Infoblatt

Kondensat-Unterputzsiphon HL138N und HL138NH für Klimageräte „Neu“

Der Kondensat-Unterputzsiphon HL138 und die Hygiene-Ausführung HL138H wurden weiterentwickelt und im Hinblick auf einfache Montage und Benutzerfreundlichkeit verbessert.

Einfache Montage:

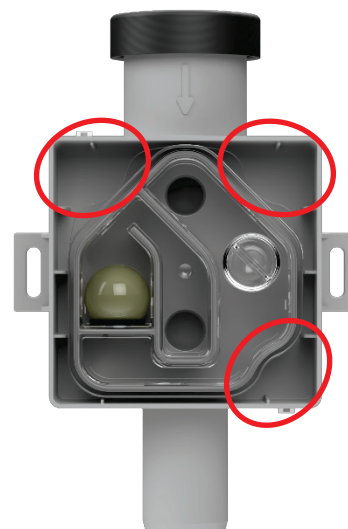
Beim Ablaufkörper wurde die Position der Zuleitung und die des Abgangsstutzen verbessert. Diese sind beim neuen HL138N und HL138NH in einer Linie. Diese Modifikation vereinfacht die Montage der Zu- und Ableitung, da diese in einer vertikalen Flucht (ohne Versatz) installiert werden können.

Wartungsfreundlichkeit:

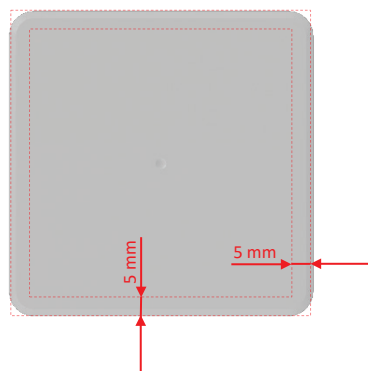
Die neue Form der Siphon-Kassette, verspricht durch ihre Griffmulden hohe Benutzerfreundlichkeit. Die Siphon-Kassette kann nun einfach in den/das Ablaufkörper/Gehäuse eingesetzt und ohne Werkzeug auch wieder entfernt werden. Weiters ist der Siphon so konstruiert, dass beim Abnehmen kein Wasser austreten kann. Diese Verbesserung ermöglicht eine schnelle, einfache und saubere Montage sowie Reinigung des Siphons.
